表 A.0.7 监 理 通 知 单

工程名称: 东榆 300MW 渔光互补光伏发电项目

编号: DYGF-ZHJL-TZD-018

事由: 关于海边区域锚杆施工存在的质量问题事宜

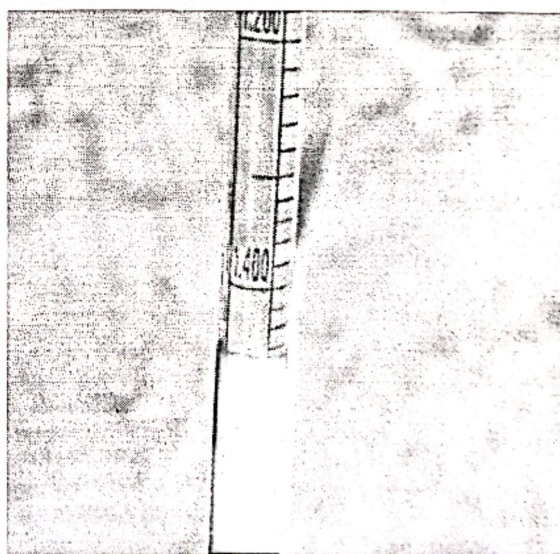
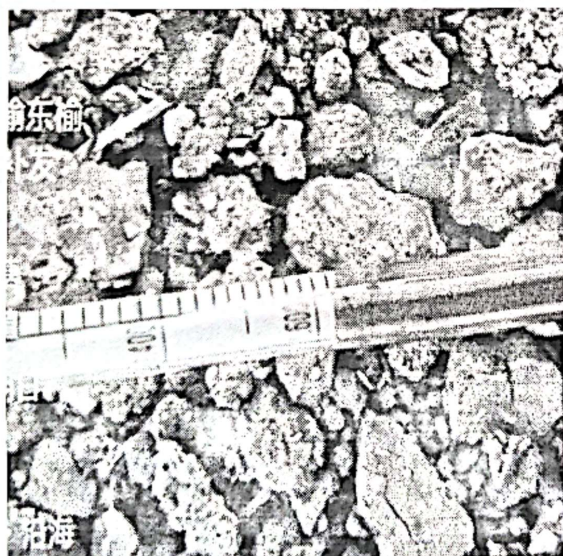
2025 年 04 月 13 日经监理部人员巡视检查发现, 海边区域 27、52、61 号塘锚杆施工存在以下问题:

- 1、现场搅拌池水泥浆比重不符合要求, 现场比重计检测数据为 1.4~1.6 之间。
- 2、61 号塘 4#搅拌池没有配备比重计进行检查。
- 3、27 号塘发现锚杆水泥浆搅拌用水直接抽取鱼塘的水, 不符合要求。

以上问题要求总包方按照设计及规范标准进行及时整改, 对于现场搅拌不合格的水泥浆不允许进行灌注, 必须重新进行配比搅拌合格才能施工。

限期 2 日内整改回复。
